datum 19 november 2024  
uw kenmerk  
zaaknr. 2024-Z3766  
documentnr. WLDOC-390959707-107943  
onderwerp Adviesconcept Structuurplan Valkenburg- Oost

aan Projectgroep Valkenburg oost  
afschrift aan  
van Marianne Lensink  
datum 19 november 2024  
onderwerp Advies Valkenburg-Oost concept structuurplan november2024  
zaaknr. 2024-Z3766  
documentnr. WLDOC-390959707-106610

### Advies over concept-structuurplan Valkenburg-Oost

Tabel 1. Indeling van waterdieptes en stroomsnelheden met de daaruit volgende adviescategorieën.

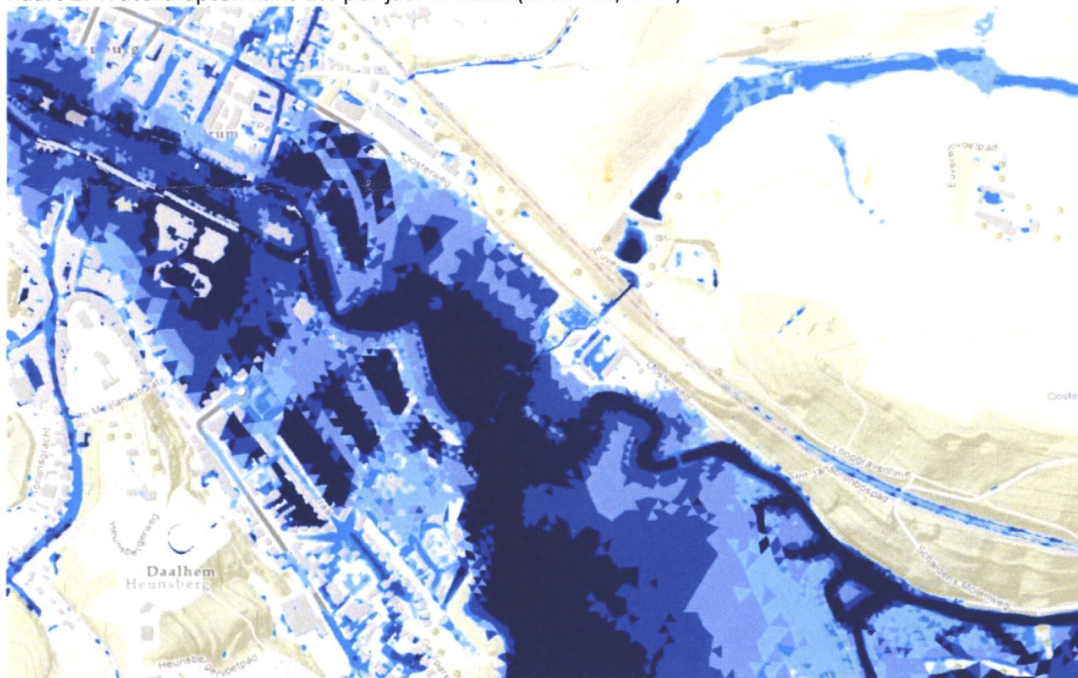
In onderstaande tabel zijn de waterdieptes en watersnelheden die gehanteerd zijn bij het opstellen van dit advies weergegeven. Daarbij kan nog opgemerkt worden dat een jaarlijkse kans van 1% op een waterdiepte van bv. meer dan 50cm betekent dat er een grotere kans bestaat op een kleinere waterdiepte. Dus misschien wel 5-10% kans op meer dan 20cm water. De jaarlijkse overstromingskans is dus een stuk groter dan 1%.

Kaart 1. Waterdiepten kans 1% per jaar in 2100 (bron WL/WRL)

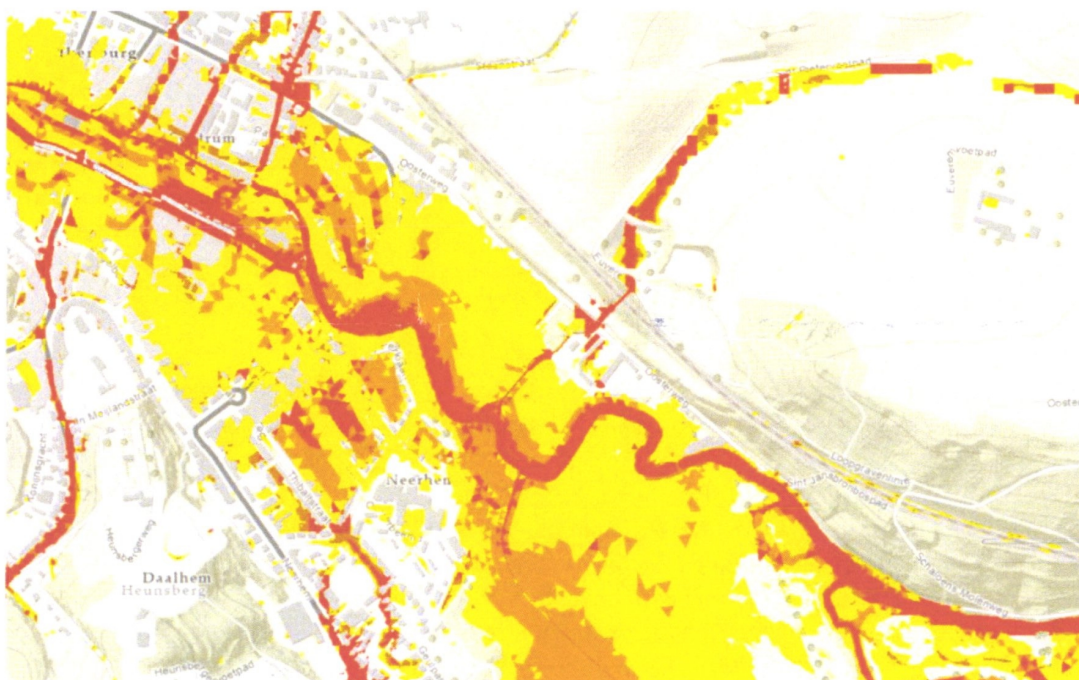
- Wij adviseren geen nieuw woningbebouwing te realiseren in gebieden die in 2100 een jaarlijkse kans op overstroming van 1% hebben met een waterdiepte groter dan 50 cm (kaart 1) en/of in een zone vallen waar een substantieel veiligheidsrisico is op basis van hoge stroomsnelheden in combinatie met grote waterdiepte (kaart 2). Dit geldt bijvoorbeeld voor de nieuwbouw bij de bibliotheeklocatie.

- Geen nieuwe woningbebouwing in gebieden die in 2100 een jaarlijkse kans op overstroming van 1% hebben met een waterdiepte groter dan 50 cm (kaart 1) en /of in een zone vallen waar een substantieel veiligheidsrisico is op basis van hoge stroomsnelheden in combinatie met grote waterdiepte (kaart 2).

Het Walramplein heeft een overstromingsrisico van jaarlijks 1% in 2100 met een waterdiepte van meer dan een meter (kaart 1 overstromingsdiepten). Wij adviseren hier geen extra woningen toe te voegen aangezien dit kan leiden tot een aanzienlijk groter aantal schadegevallen.
